MUNICIPIO DI RIBERA

Oggetto: D'Azzo Giovanni di Giuseppe - Domanda per nuove opere nella Casa
sita nel Corso Umberto I° N. 196.

Vista la domanda in data 9 maggio 1946 tendente ad ottenere la
apertura di un portone nella Sua casa sita in questo Corso Umberto I°
e sentito il parere tecnico dell'Ufficio Tecnico Comunale;

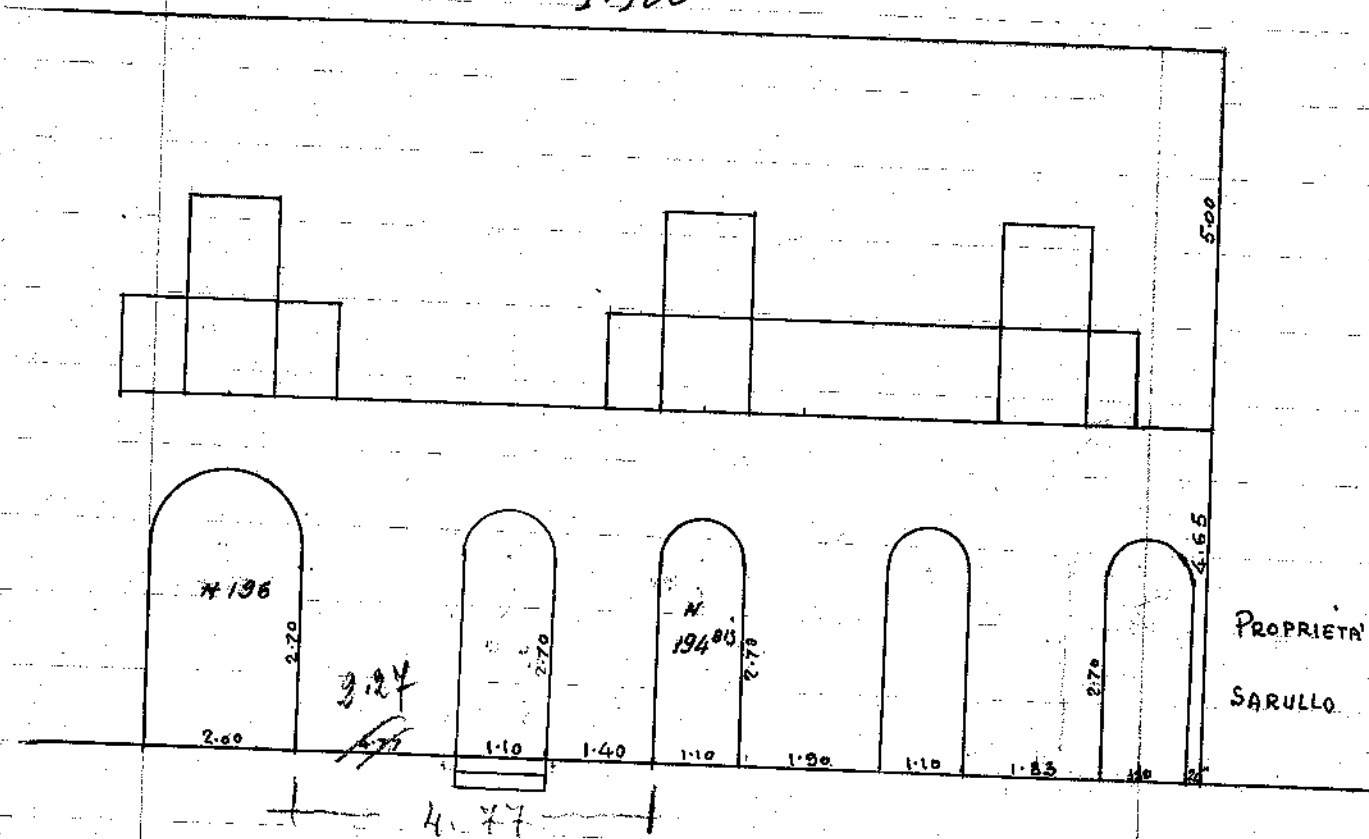
Esaminata la tornatura e la situazione dei luoghi si può accogliere alle seguenti condizioni:

1) che al lato sinistro del portone centrale situato col n. 196 ed a m. 2.27 dallo spigolo sinistro venga fatta un'altra apertura di uguali dimensioni (anche se non praticabile) di quella che si vuole aprire -

2) che ausili due gradini esterni ne venga costruito uno soltanto di forma conveniente e di pedata non minore a cm. 33 e di altezza non superiore a cm. 20. Sotto gradino dev'essere fatto in buona piega largata esteticamente accettabile.

PROSPETTO
1:100

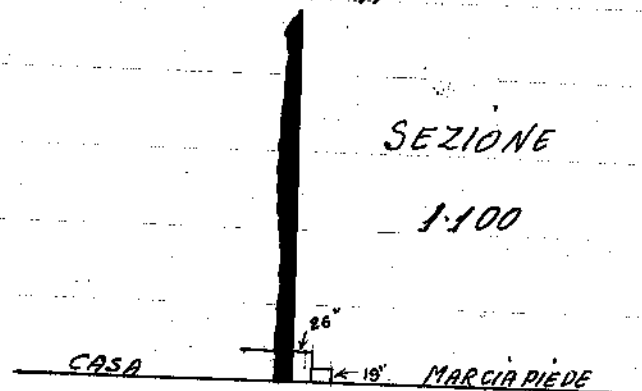
1°) Il nuovo portone disterà dallo spigolo sinistro del grande por-
tone già esistente nella casa segnato col numero civico 196, m. 2, 27 e
avrà la luce indicata in domanda di m. 1, 10 x 2, 70 oltre il sopraporta
circolare;

2°) Nel lato destro del grande portone indicato col civico N. 169 sarà
aperto un secondo portone uguale a quello indicato al N. 1° della presen-
te distante dallo spigolo anch'esso m. 2, 27 in maniera da inquadrare il
più volte citato grande portone segnato col civico N. 169 tra due uguali
aperture. Il portone del lato destro potrà anche essere non praticabile.

3°) Viene consentita la costruzione di un solo gradino esterno nel
nuovo portone di forma conveniente, di pedata non inferiore a cm. 33 e di
alzata non superiore a cm. 20.
